Gegenstand: Bremsklappen- und Wölbklappenhebel

Betroffen: Segelflugzeug LS3, Fertigstellung nach 26.5.77

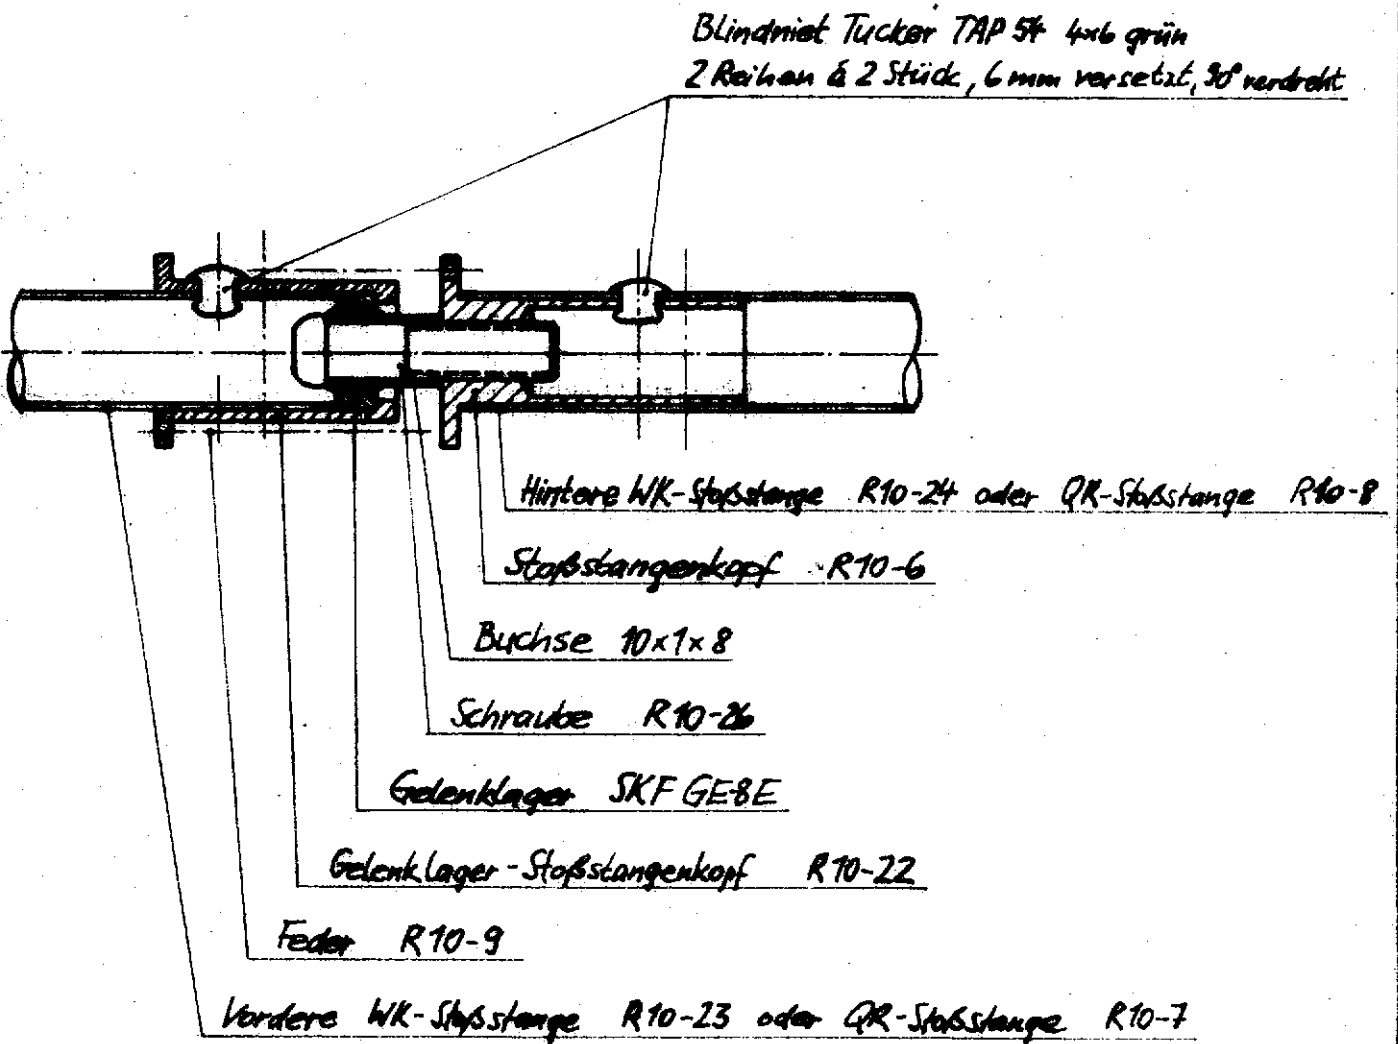
Vorgang: Die Anordnung des Bremsklappen- und des Wölbklappenhebels wird nach Zeichnung BR-19/27.5.77

Der Bremsklappenhebel wird wie der Wölbklappenhebel mittels der gleichen Schraubenfeder in der senkrechten Position gehalten. (Zeichnung BR-18/3.12.76)
